Stellungnahme bzgl. der Restarbeiten für die Kampfmittelräumung in der Turnerstraße Osnabrück

Stellungnahme Stand der Kampfmittelräumung, Stützwand Turnerstraße Osnabrück

Abbildung 2: Ankerlage im Bereich 1 inklusive errechneter Eindringtiefen für verschiedene Bombenkaliber. Zudem ist der mögliche Freigaberadius bei Verdacht auf 500 und 1.000 lbs Bomben bei Rauschen bis 2.500 nT angegeben. Hintergrund: Google Satellite.

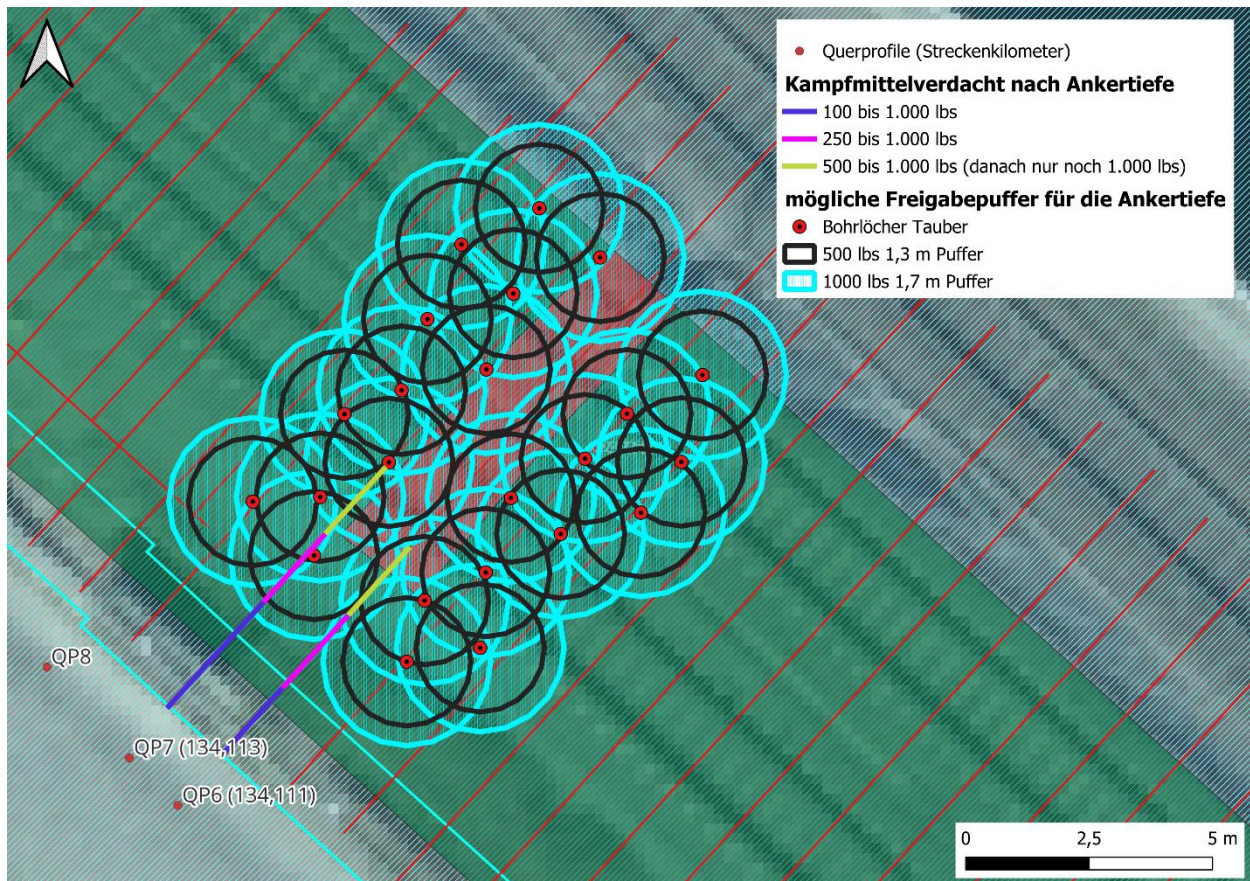
Für den ersten Bereich wurde zunächst bestimmt, wie tief die Anker in diesen Bereichen liegen. Im zweiten Schritt wurden die möglichen Eindringtiefen verschiedener Bombenkaliber bestimmt. Dies hat den Hintergrund, dass sich der maximale Bohrlochabstand und der daraus resultierende Freigabebereich um das Bohrloch an dem kleinsten Bombenkaliber orientiert. Da jedoch kleinere Bomben weniger tief eindringen, kann somit in größeren Tiefen auch ein größerer Freigaberadius um die Bohrlochsondierungen angesetzt werden. Es wurden folgenden Eindringtiefen unter Verwendung eines vom Niedersächsisches Landesamt für Bau und Liegenschaften (NLBL) bereitgestellten Programmes für die Ermittlung der Eindringtiefen von Bomben für Sandboden berechnet (unter Berücksichtigung von nachkriegszeitlichen Geländeänderungen bis 1,25 m):

In Abbildung 2 wurden im nächsten Schritt die Ankertiefen mit dem Kampfmittelverdacht in Bereich 1 gegenübergestellt. Zusätzlich wurden die bisherigen Bohrlöcher durch Fa. Tauber in der Nähe des betroffenen Bereiches dargestellt. Wie anhand der Abbildung erkennbar ist, können in den betroffenen Ankertiefen jedoch nur noch Kampfmittel der Kaliber 500 bis 1.000 lbs vorkommen (für Querschnitte siehe Anlage 1). Nach den Baufachlichen Richtlinien der Kampfmittelräumung sind daher die Bohrlochabstände für eine Sondierung zwischen 1,0 und 2,2 m für 500 lbs und zwischen 1,3 und 2,9 m für 1.000 lbs zu wählen (Abbildung 3).

Für die Darstellung in Abbildung 2 wurde die Annahme starkes Rauschen getroffen (bis 2.500 nT). In der Realität sollte jedoch eher mäßiges bis geringes Rauschen in Tiefen > 4 m vorliegen, da die Störeinflüsse durch die bahntechnische Infrastruktur mit der Tiefe abnehmen. Es ist ersichtlich, dass somit eine Freigabe auf Kampfmittel ≥ 500 lbs in den Tiefen der Ankerlagen erfolgen kann. Dies wurde auch mit Freigabebescheinigung durch Fa. Tauber vom 24.02.2026 und den nachträglich ergänzten Lageplan vom 12.05.2026 bestätigt (Anlage 2). **Somit sind für den Bereich 1 gemäß der vorliegenden Planungsunterlagen vom 13.03.2026 keine weiteren Kampfmittelsondierungen erforderlich.**

Abbildung 4: Kampfmittelverdacht in Bereich 2, inklusive der nachträglich freizugebenden Bohrlöcher durch Fa. Tauber.

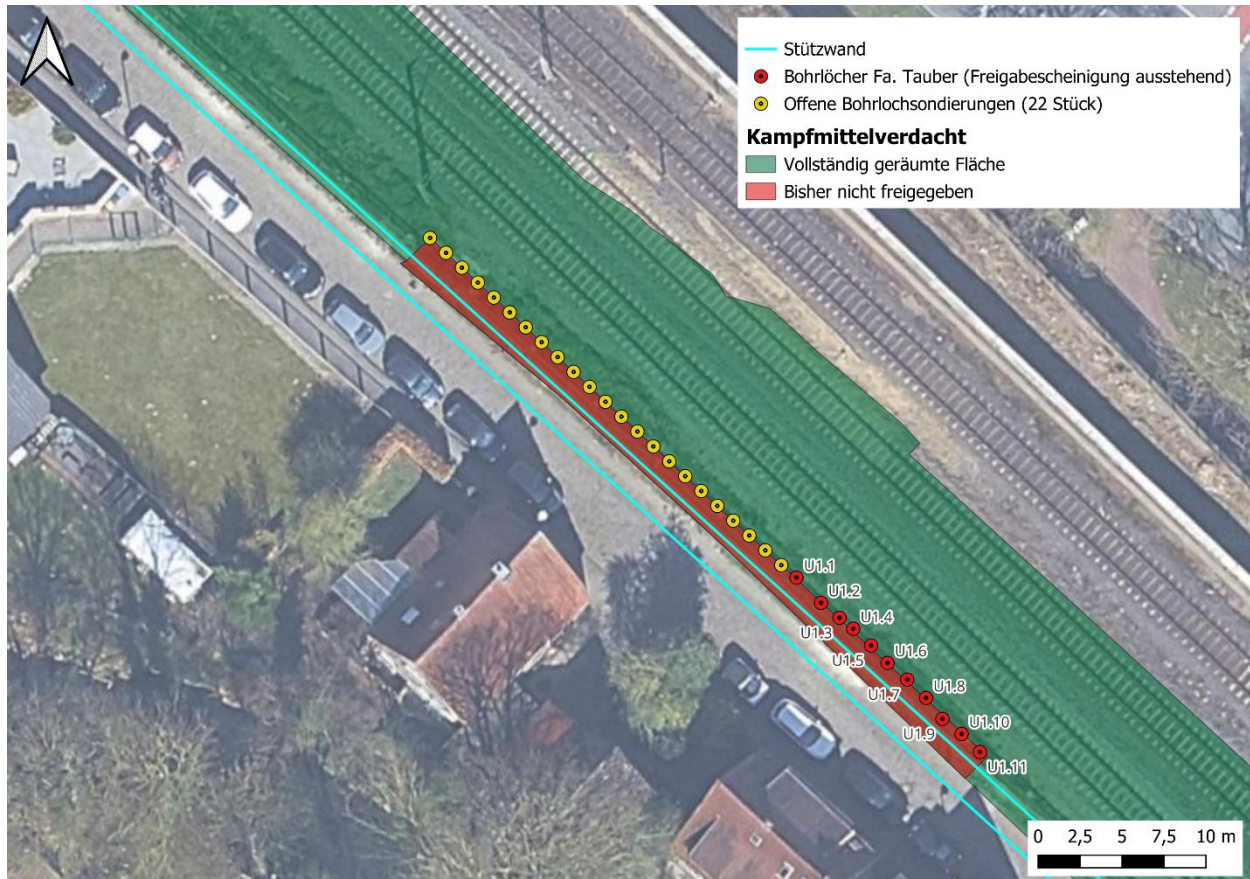
Für Bereich 2 hat Fa. Tauber zugesagt, dass einige Bohrlöcher, welche direkt am Kabelkanal liegen nachträglich freigegeben werden können. Hiervon betroffen sind voraussichtlich die Bohrlöcher U1.1 bis U1.11. (siehe Abbildung 4). Eine Freigabebescheinigung hierzu steht jedoch noch aus (Stand 01.06.2026).

Die Freigabebescheinigung ist nachträglich als Anlage zu ergänzen, sobald diese vorliegt. Ohne diese gilt der Bereich weiterhin als Kampfmittelverdächtig.

Es wären somit ca. **22 vertikale Bohrlochsondierungen neben dem Kabelkanal in Bereich 2 ausstehend.**

Abbildung 5: Kampfmittelverdacht in Bereich 3, inklusive der erforderlichen Restarbeiten.

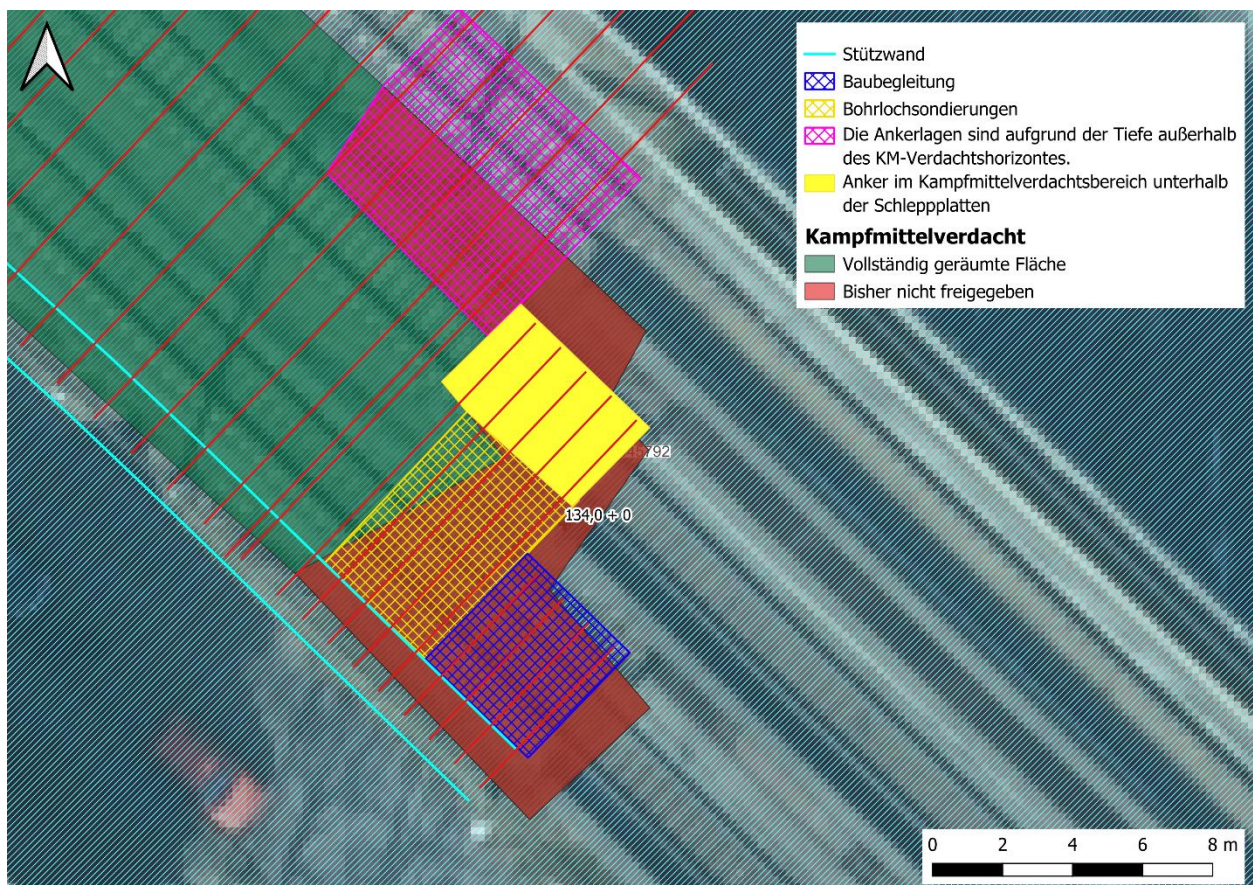
Im Bereich der Schleppplatten an der EÜ Hansastrasse konnte bisher keine vollständige Freimessung durchgeführt werden. Jedoch sind hierbei nur für einen Teil des Bereiches weitere Kampfmittelsondierungen erforderlich (siehe Abbildung 5). Im der EÜ nächstgelegenen Bereich (siehe Abbildung 5, blaue Fläche) findet ein baubegleitender Abtrag des Oberbodens mit anschließender Freimessung bis in die Lagetiefe der Anker statt (Querprofil 1a). Je nach Stärke der Störeinflüsse kann die Sondierung mittels handgeführter Sonden unter Anwendung passiver Verfahren (bei geringen Störeinflüssen) bzw. mit EDV-gestützter Georadarsondierung (bei starken Störeinflüssen) stattfinden.

Für den angrenzenden Bereich neben der blauen Fläche (gelb schraffierte Fläche) sind ca. **20 weitere vertikale Bohrlochsondierungen** vorgesehen, um die Ankerlagen freizumessen. Im Bereich der gelben Fläche ohne Schraffur liegen die Anker jedoch unterhalb der Schleppplatten ebenfalls im Kampfmittelverdachtshorizont (siehe Querprofil 1b). Da dieser Bereich voraussichtlich nicht mit Vertikalbohrungen freigemessen werden kann, müssten hier Schrägbohrungen erfolgen. Alternativ müsste seitens der DB InfraGO AG intern geprüft werden, ob der Boden im Bereich der Ankerlagen während nachkriegszeitlicher Baumaßnahmen vollständig ausgetauscht worden ist, wodurch der Kampfmittelverdacht entfallen würde. Die Bohrtiefe beträgt hierbei 8 m. Aktuell wird von ca. 20 zusätzlichen vertikalen Bohrlochsondierungen ausgegangen sowie einer bisher nicht bezifferten Zahl an Schrägbohrungen (abhängig davon wie viel Fläche mit den Vertikalbohrungen freigemessen werden kann).

Nach Sichtung der Planungsunterlagen werden die Anker im rosafarbenen Bereich zu tief gesetzt und sind zu steil, um noch einen Kampfmittelverdacht begründen (siehe Querprofil 2).

Abbildung 6: Neue Ankerlagen inklusive Gleislängsverbau von Nord nach Süd, Hintergrund: Google Satellite

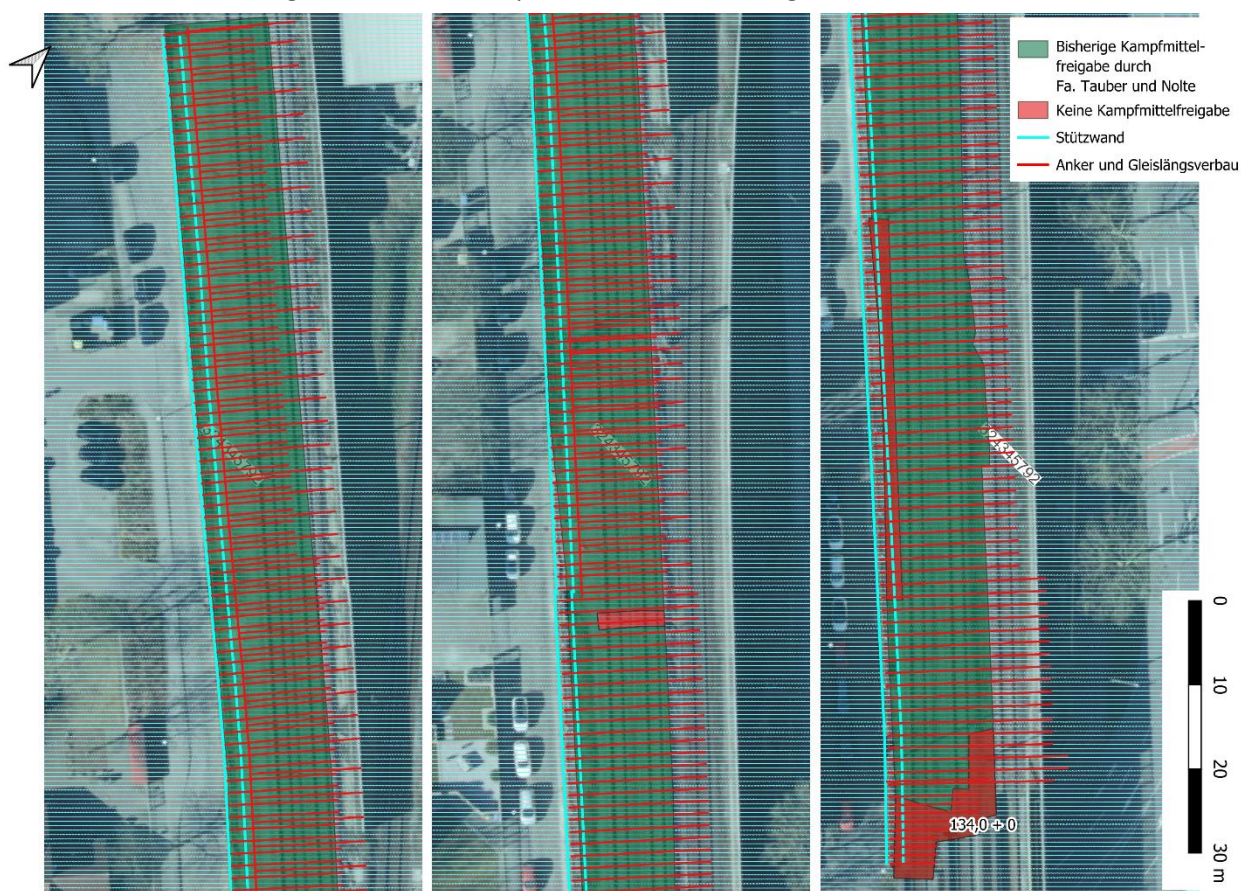
Zusätzlich zu diesen Bereichen wurde die Lage der Anker nachträglich verändert und außerdem soll nun ein Gleislängsverbau zwischen km 134,115 und km 134,185 errichtet werden, welcher ebenfalls rückverankert wird. Hierdurch liegen nun einige Bereiche außerhalb der bisher freigegebenen Fläche (siehe Abbildung 6). Hierbei wurde immer der aktuelle Planungstand vom 13.03.2026 (siehe Anlagen) betrachtet.

Da sich der Kampfmittelverdachtsbereich jedoch auf den Bereich bis 7,25 m unter GOK beschränkt, galt es zu prüfen, ob die Anker in diesen Bereichen bei Berücksichtigung der Tiefenlage der Anker überhaupt noch im Verdachtsbereich liegen. Für alle Bereiche außerhalb des Baubereiches des Gleislängsverbaus und der Anker im Bereich der Schleppplatten, war nach Sichtung der Querschnitte deutlich erkennbar, dass die Anker zu tief liegen, um einen Kampfmittelverdacht zu begründen.

Abbildung 7: Berechnung horizontale Länge der Anker im Kampfmittelverdacht

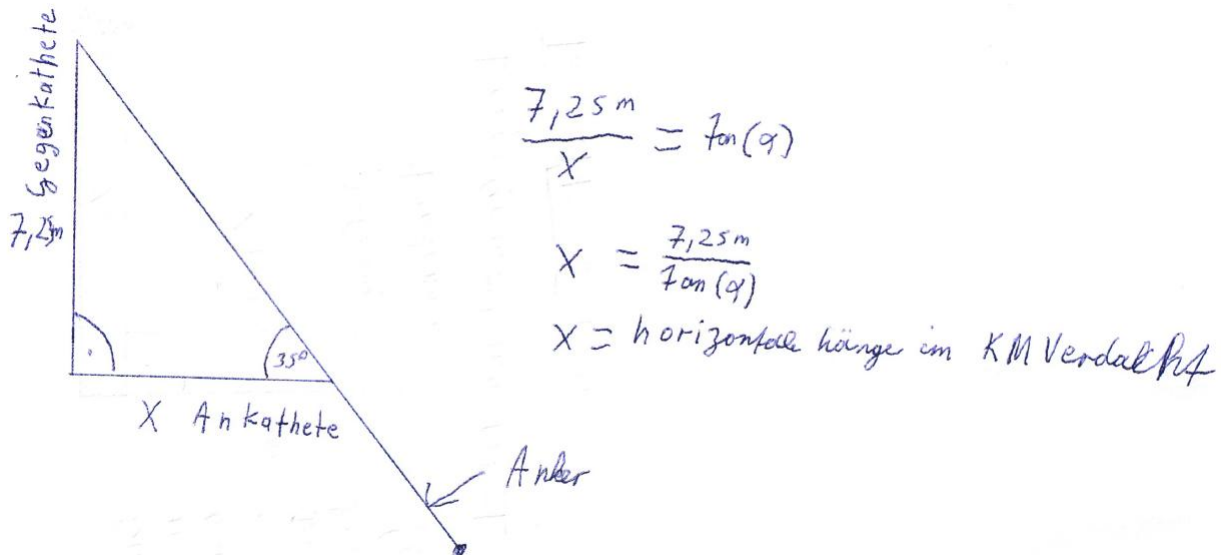
Da dies in den Bereichen der Verbauwand weniger eindeutig war, wurde hierbei zusätzlich berechnet, auf welcher horizontalen Länge die Anker im Verdachtsbereich liegen. Unter Berücksichtigung eines trigonometrischen Ansatzes (siehe Abbildung 7) wurde bei 7,25 m Verdachtshorizont zunächst eine Länge von 10,36 m ermittelt. Hier ist jedoch zu berücksichtigen, dass alle Anker mindestens 80 cm tiefer ansetzen als im Bereich des Gleisbettes und dahinter. Wenn man also die gleiche Rechnung mit 6,45 m anstatt 7,25 m durchführt, kommt auf horizontale Länge von 9,21 m (zwischen dem Ansatzpunkt der Anker und dem Punkt, ab dem die Anker außerhalb des Verdachtshorizontes liegen). Der freigegebene Bereich zur Trägerbohlwand beträgt jedoch immer mindestens 9,5 m. Aus diesem Grund sind alle Ankerlagen im Kampfmittelverdachtsbereich bereits freigemessen und keine weiteren Kampfmittel Sondierungen zu empfehlen (bis auf die obengenannten Bereiche 2 und 3). Des Weiteren ist zu berücksichtigen, dass damals eine maximale Eindringtiefe für Bomben der Kaliber 1.000 lbs von 5,6 m errechnet worden ist. Diese wurde später auf 6 m gerundet, hinzu kamen ca. 1,25 m an maximalen nachkriegszeitlichen Auffüllungen ($6\text{ m} + 1,25\text{ m} = 7,25\text{ m}$). Daher beträgt die tatsächlich berechnete Tiefe des Verdachtshorizontes 6,85 m. Zieht man hiervon 80 cm ab und berechnet erneut die horizontale Länge, so kommt man auf ca. 8,64 m.

Abbildung 8: Skizze für die Berechnung der maximalen Eindringtiefe bei bestimmten Entfernungen (X_m) zum Einschlagpunkt.

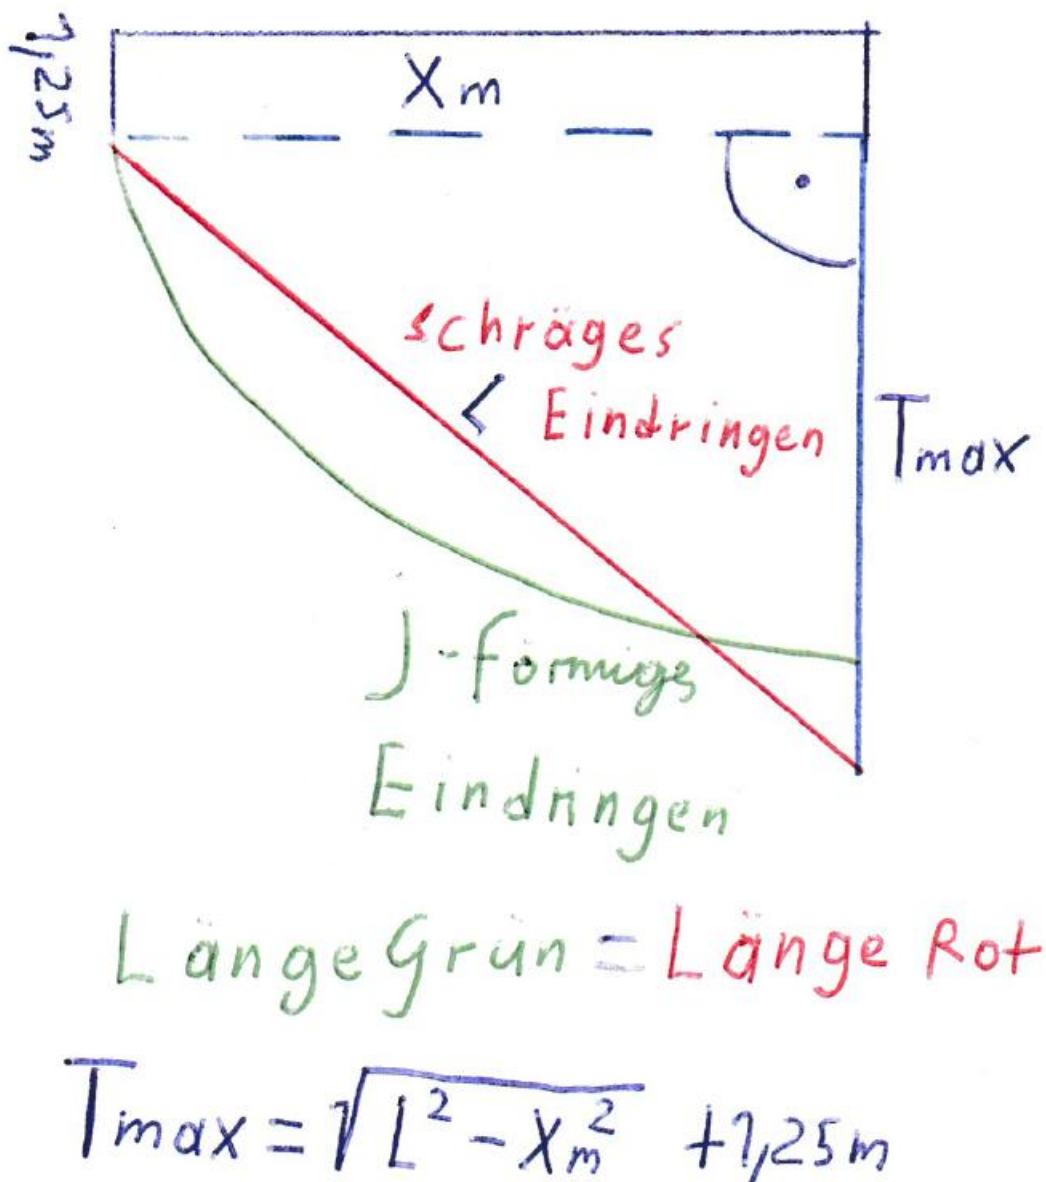
Zusätzlich stand als zweites Problem im Raum, dass ein straßenseitiges seitliches Eindringen von Bomben als möglich betrachtet worden ist. Um hierbei zu berechnen, wie tief und wie weit eine Bombe eindringen kann, wurde wieder ein geometrischer Ansatz (Siehe Abbildung 8) betrachtet. Grundsätzlich dringen

Bomben immer j-förmig in den Boden ein aufgrund der Vorwärtsbewegung des Bombers beim Abwurf. Mit dem Berechnungsprogramm vom NLBL konnte ein maximaler Laufweg von $L=6,2$ m (größer als die maximale Eindringtiefe) für 1.000 lbs Sprengbomben für Sandboden ermittelt werden.

Da der direkte Weg immer kürzer ist als ein gekrümmter Laufweg und somit bei einem direkten Laufweg eine größere Tiefe erreicht werden kann, wurde immer der direkte Laufweg für die Ermittlung der maximale Eindringtiefe in Entfernung zum Einschlagpunkt betrachtet. Die tatsächliche Tiefe muss somit immer geringer sein als die so berechnete.

Unter Betrachtung aller Querschnitte (siehe Anlage 2, Stand 13.03.2026) konnte hieraus bestimmt werden, dass es ein seitliches Eindringen von Bomben, für die bisher nicht freigemessenen Bereiche ebenfalls keine Relevanz hat, da sämtliche Ankerlagen in den relevanten Bereichen zu tief liegen, um noch einen Kampfmittelverdacht zu begründen.
